Byggherre ARH Særmøte Rokade C1, grp 9, Bygg C2, 3. et. døgnområde (nevro)			
Dato/tid: 24 apr 2024 8:00		Lokasjon: Forskningsparken, møterom Via	
Ansvarlig Thea Ekren Koren		Klassifiseringskode	
Beskrivelse Del av medvirkningsstruktur etablert med OUS for Rokade og forberedende arbeider		Neste møte i serien	
Agenda			
001 <input type="checkbox"/>	Velkommen og deltakelse Anne Aschehoug Loftu OUS, BHT - frafall Einar Bangstad, Verneombud - frafall Karolina Ryeng Skagen, Fagperson - frafall Marie Holmseth, TV NSF - deltok Martin Lieungh - OUS, Nye OUS, fagkoordinator - deltok Per Oddvar Synnes - OUS, Prosjektverneombud - frafall Pirjo Hannele Suominen - Fagperson - deltok Øye, Kirsti - HSØ PO, PGL - deltok Koren, Thea - HSØ PO, Referent og fasilitator - deltok Lorang Åstorp - OUS, Nye OUS mottaksprosjektet - deltok Marie Furuholmen Raastad, OUS, stedfortredende seksjonsleder - deltok Michael Geyer, HSØ PO, PG ARK - frafall (meldt syk) Informasjon om medvirkning

Særmøte Rokade C1 – grp. 9 Bygg C2, 3 etasje nevrologisk sengepost

OMBYGGING BYGN.AVSN.C2, 3.ETG.

KONSEPTUTREDNING ROKADE C1 DP15-1, 83825
OMBYGGING BYGN.AVSN.C2, 3.ETG.
ROMSKJEMA
SENGEPOST INTERMEDIÆR

Oppriss A-A
Alternativ A

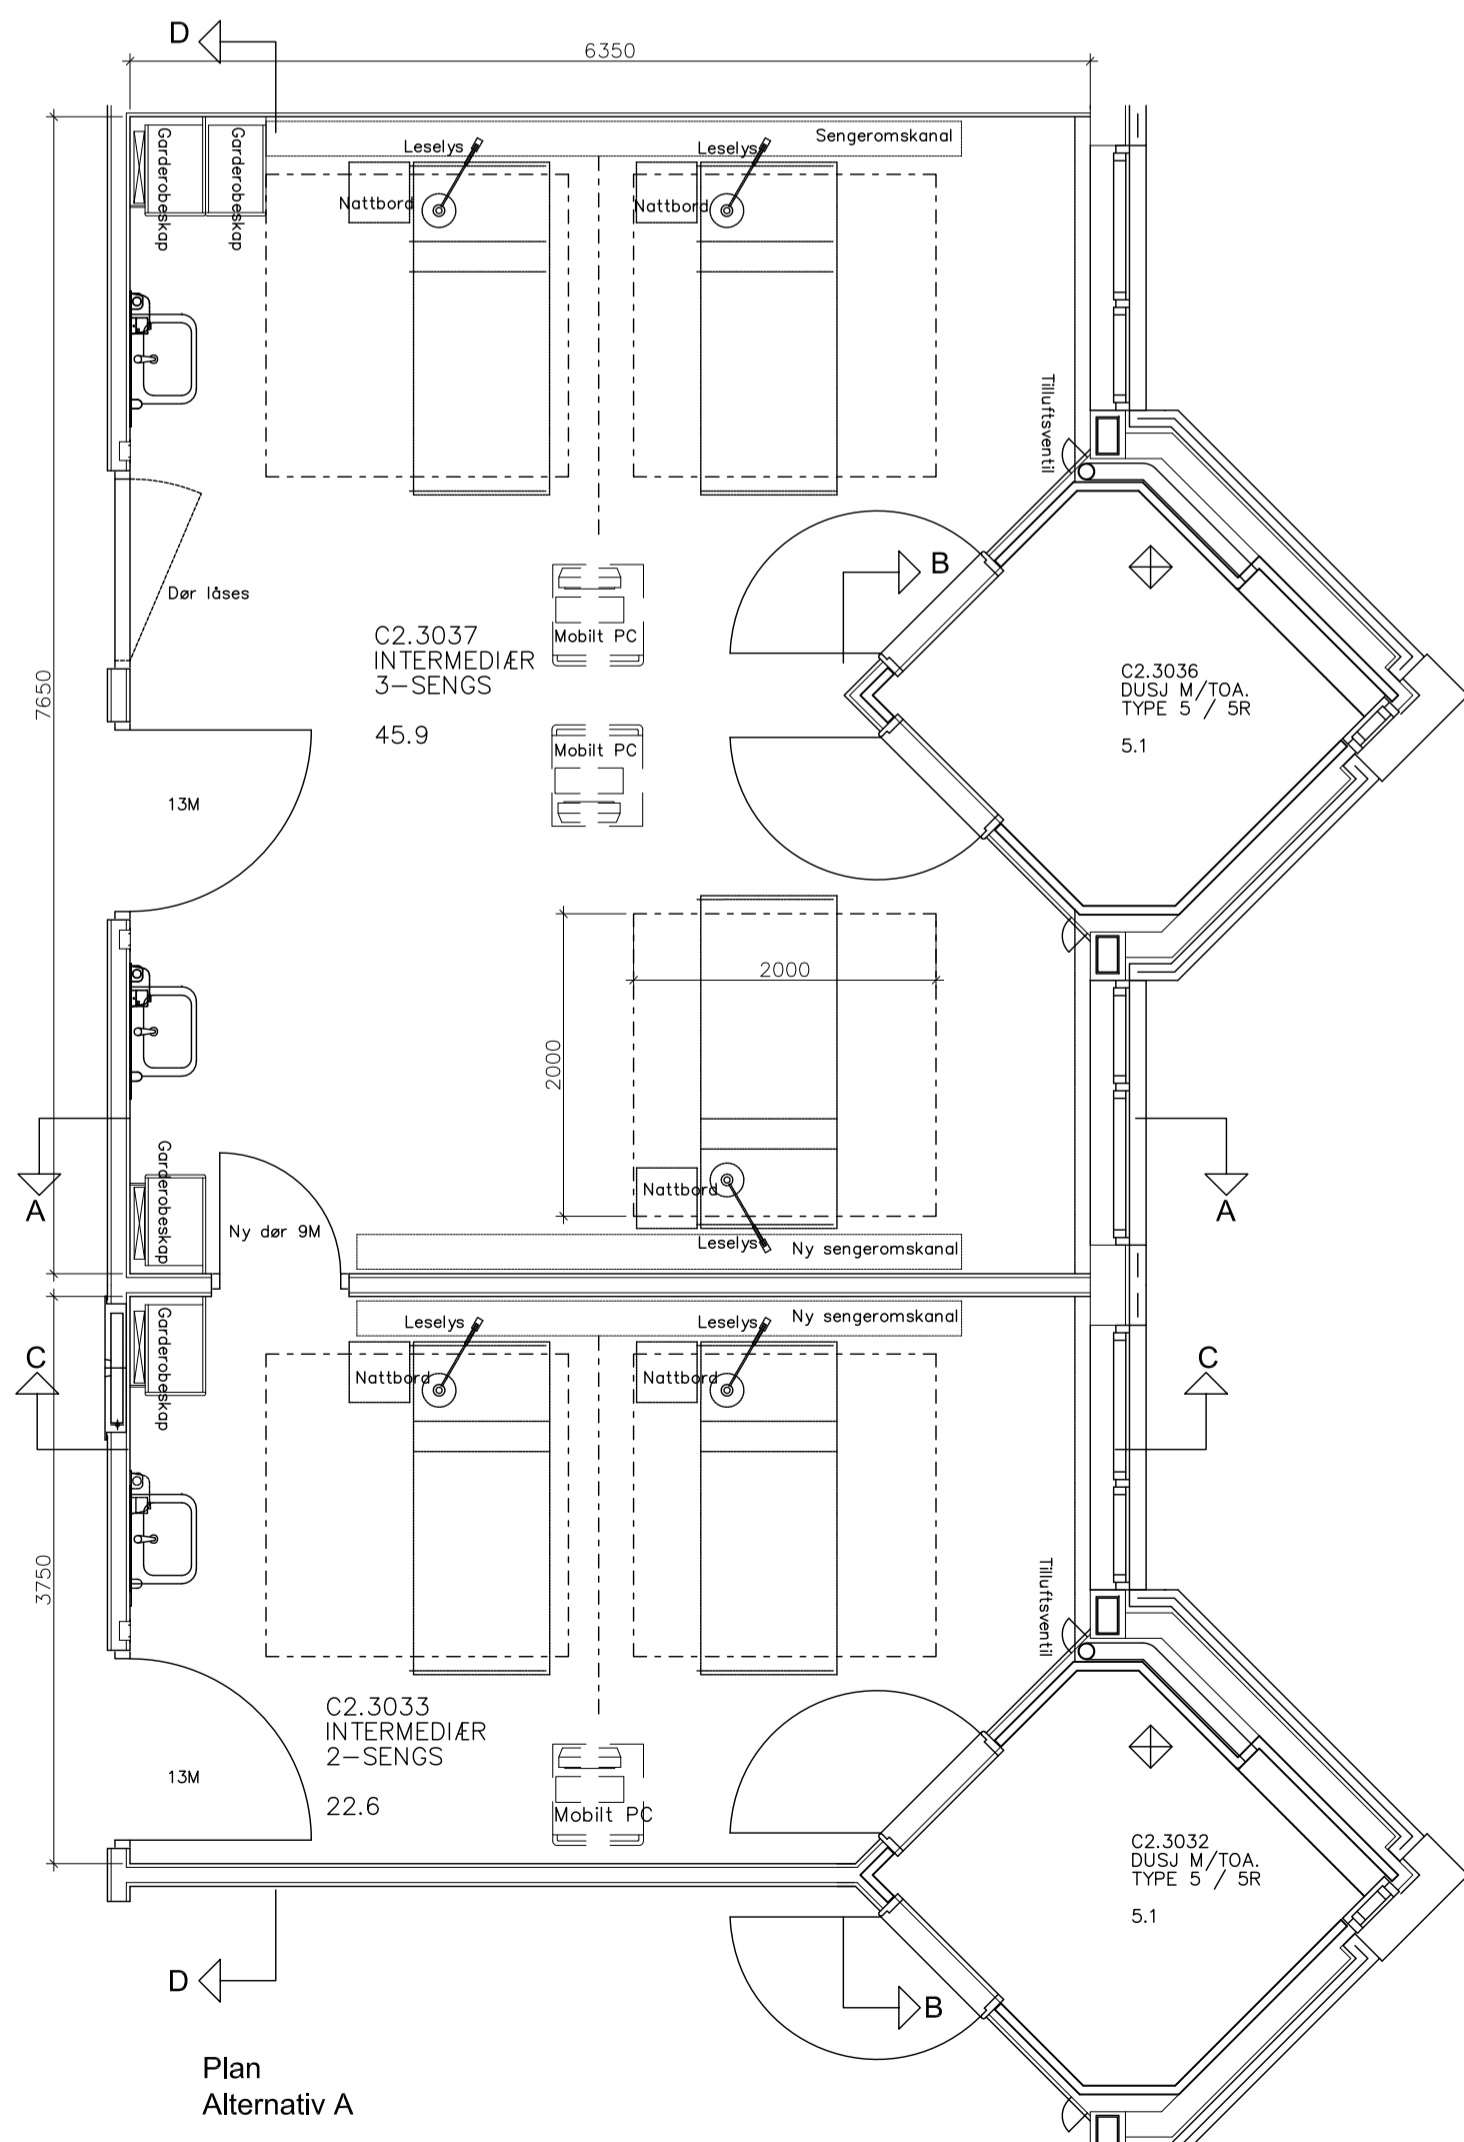
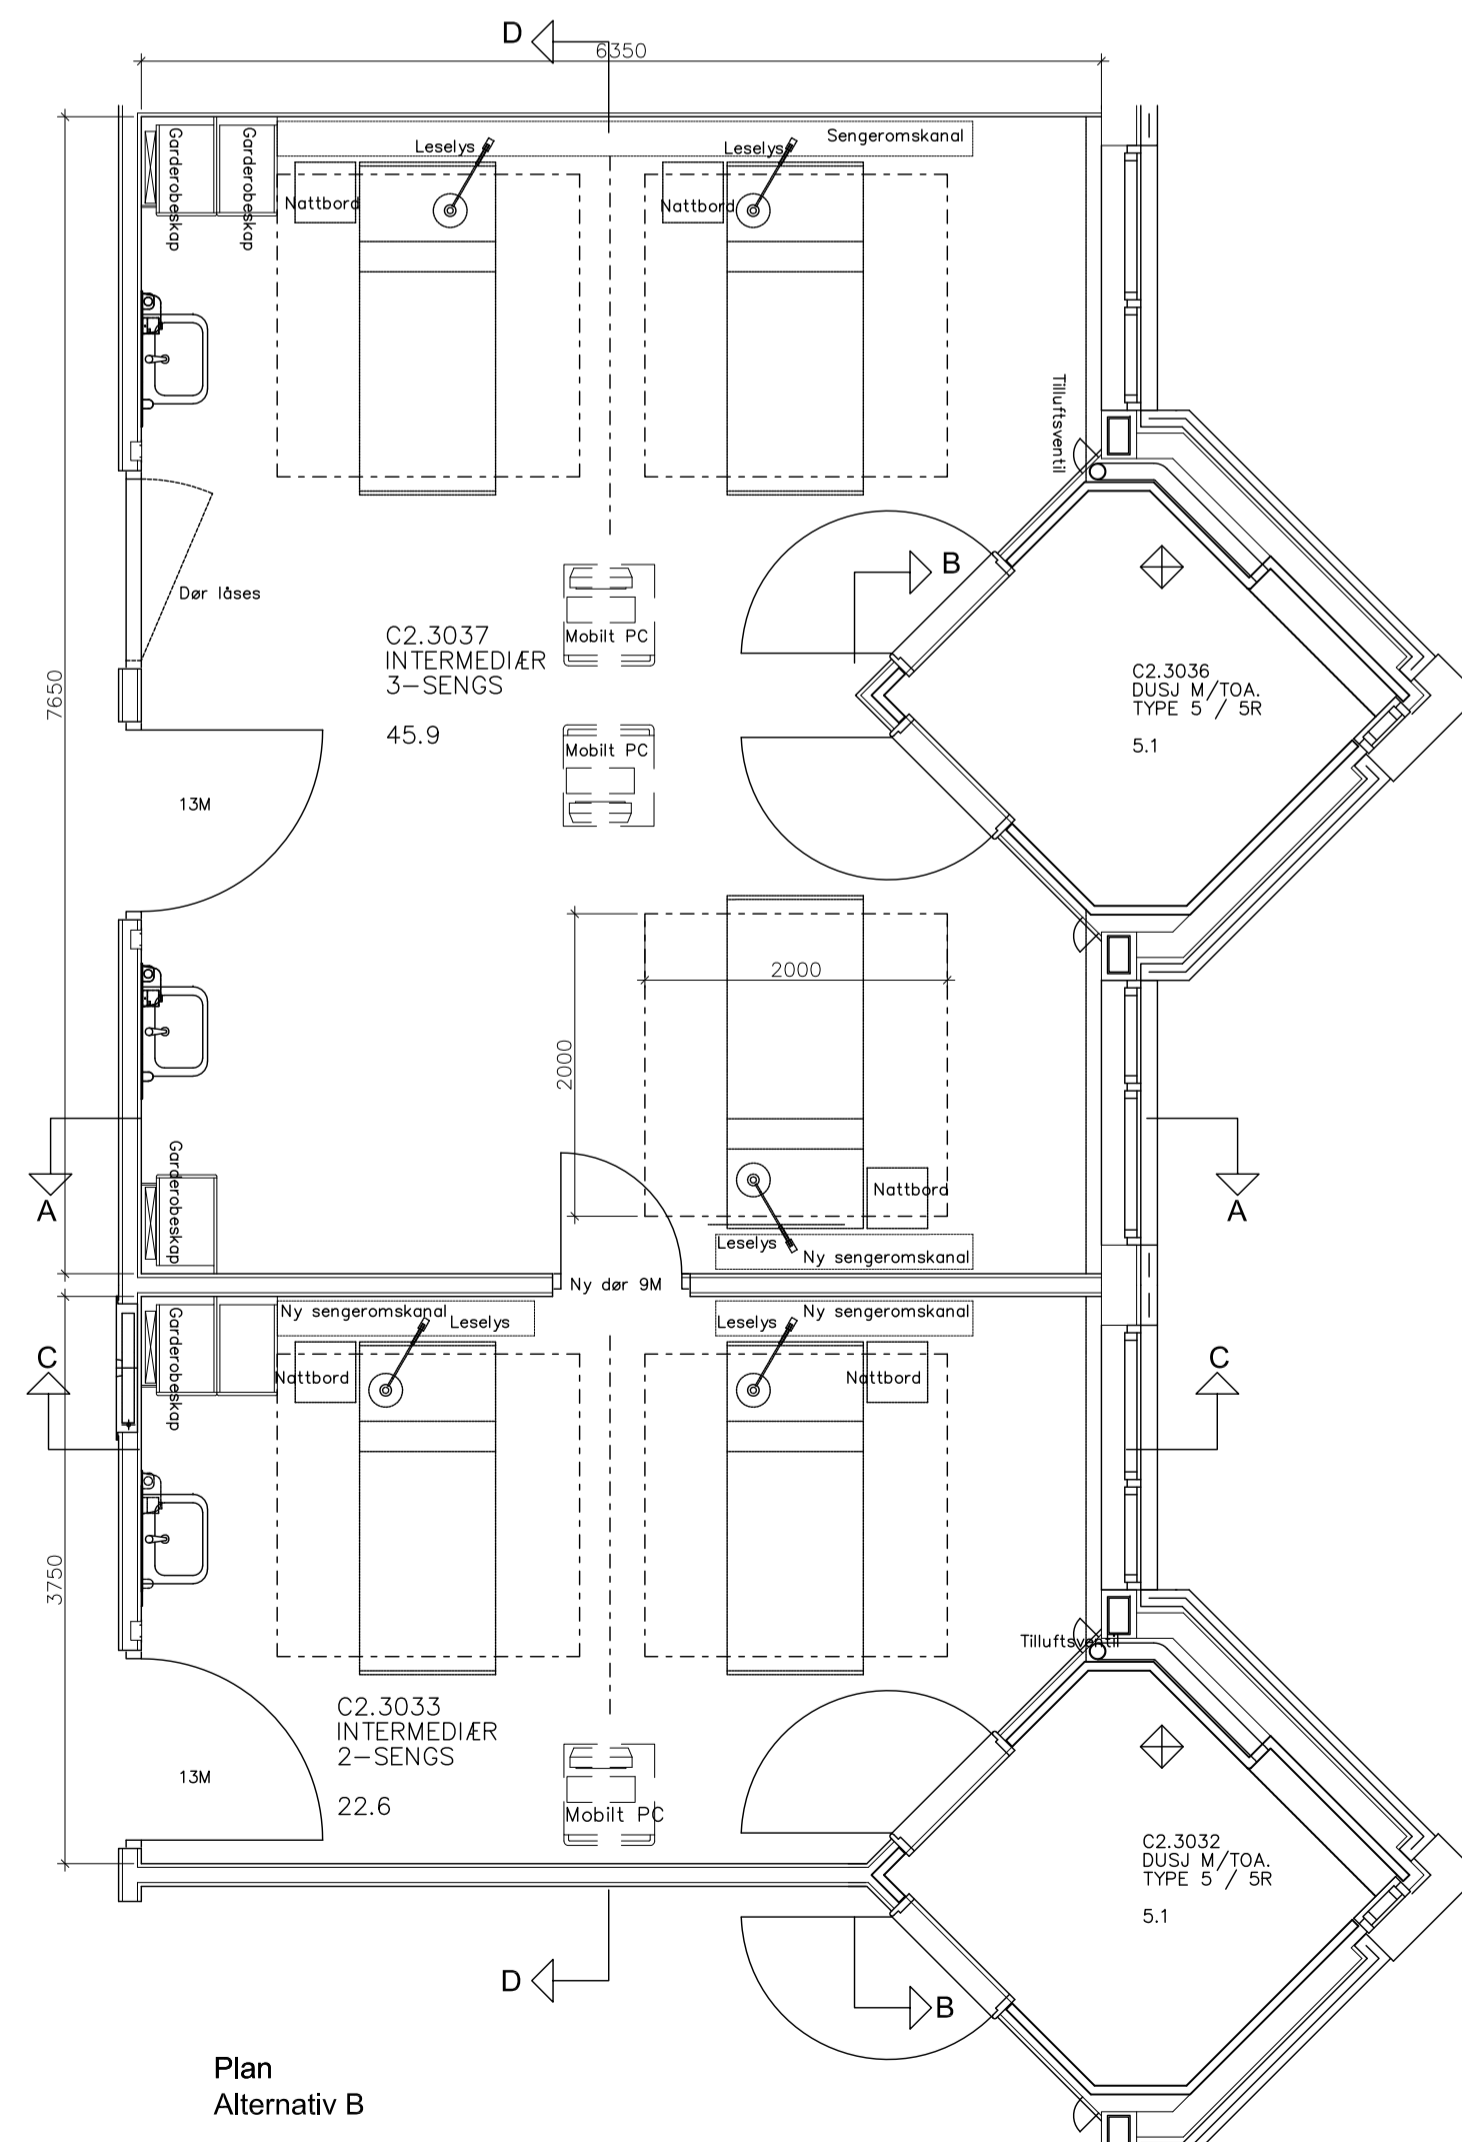
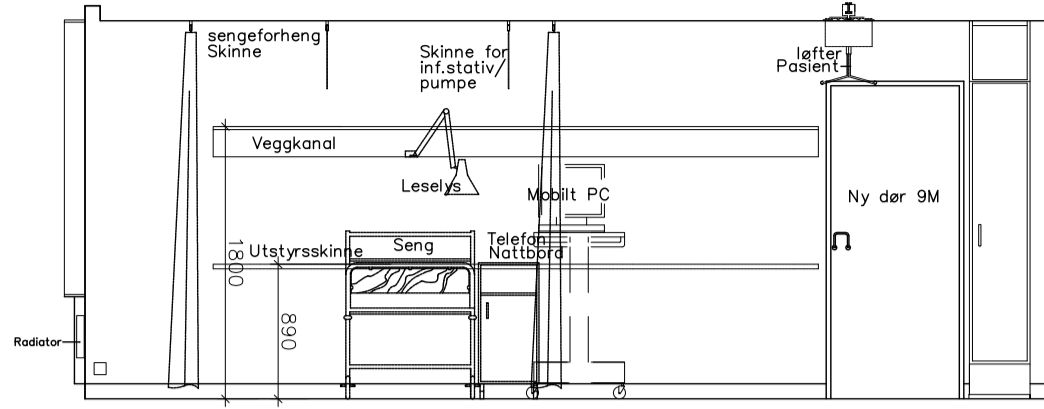
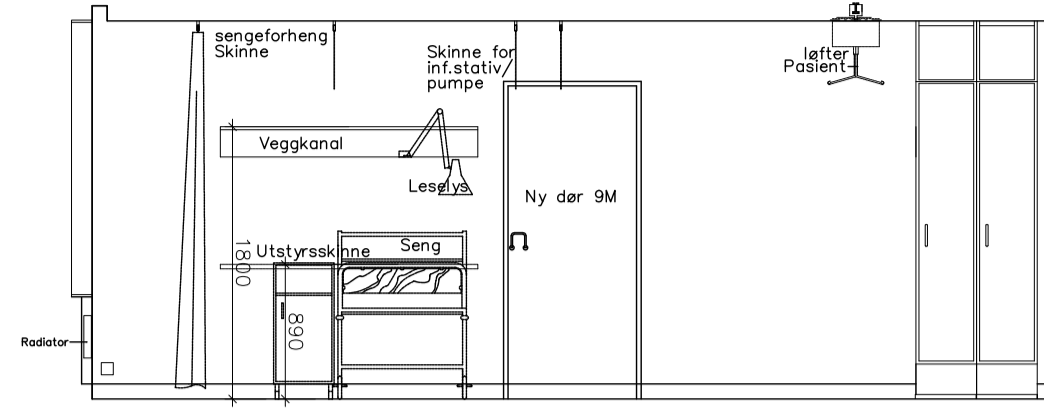
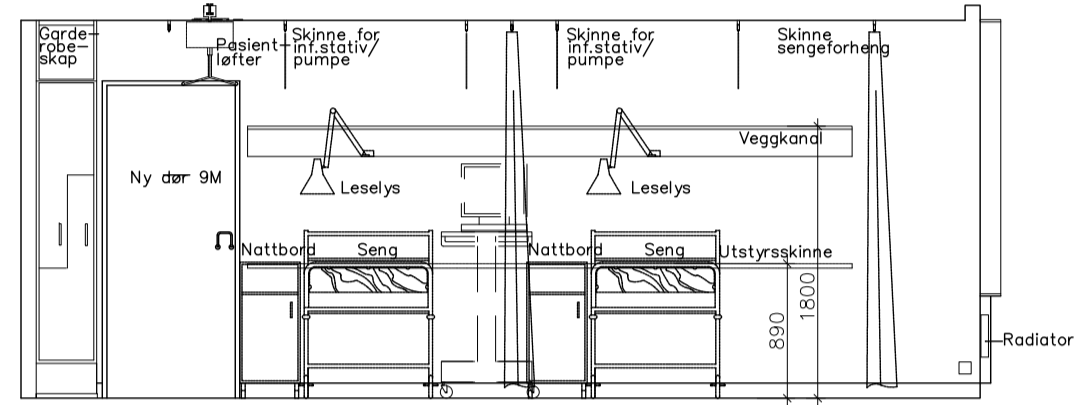
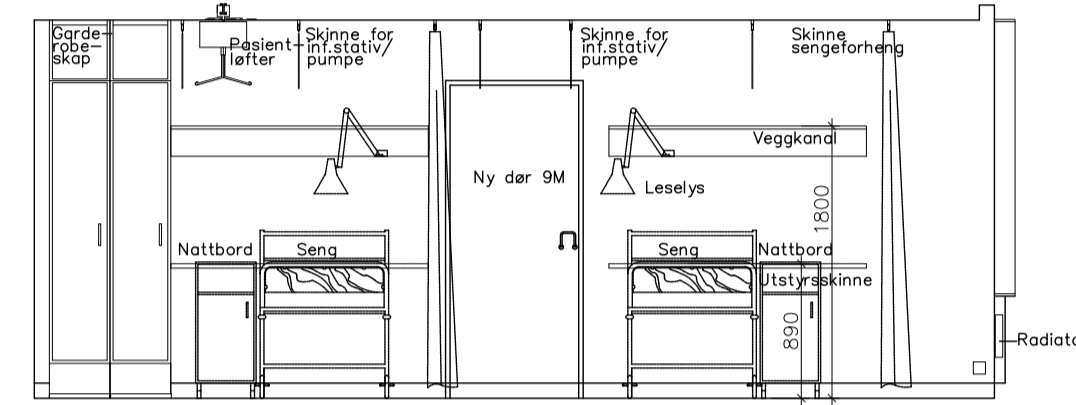
1. Det er ønsket skyvedør mellom intermedieærrom C2.3033 og C2.3037, se vedlegg med to alternativer for åpning mellom rom. Det er ikke mulig å sette inn skyvedør, det vil ikke kunne gå dør i eller utenpå vegg når det er sykeromskanaler og annen infrastruktur i vegg. Skyvedør vil ikke ivareta lydkrav mellom rommene. Garderobeskapene i rommet inneholder ventilasjonsløsning i rommene og de skal ikke fjernes. Når gruppen ser tegningene, ønsker de helst: Ingen åpning mellom rom, tett vegg, evt. med vindusfelt mellom rommene for visuell kontakt
Åpning mellom rom – alternativ A, åpning nærmest korridor
Åpning mellom rom – alternativ B, åpning mellom to sengeplasser

1. Det er ønsket skyvedør mellom intermediærrom C2.3033 og C2.3037, se vedlegg med to alternativer for åpning mellom rom.
 - Det er ikke mulig å sette inn skyvedør, det vil ikke kunne gå dør i eller utenpå vegg når det er sykeromskanaler og annen infrastruktur i vegg.
 - Skyvedør vil ikke ivareta lydkrav mellom rommene.
 - Garderobeskapene i rommet inneholder ventilasjonsløsning i rommene og de skal ikke fjernes.

- a) Ingen åpning mellom rom, tett vegg, evt. med vindusfelt mellom rommene for visuell kontakt
- b) Åpning mellom rom – alternativ A, åpning nærmest korridor
- c) Åpning mellom rom – alternativ B, åpning mellom to sengeplasser

Gruppen svarer ut aksjon i møtet og ønsker alternativ B. Den nye døren må kunne slå helt rundt inn i rom 3037, 180 grader. Den vil være mest i bruk som åpen dør. Døren skal ha glassfelt som sikrer at de ansatte i begge rom har mulighet for visuell kontakt.
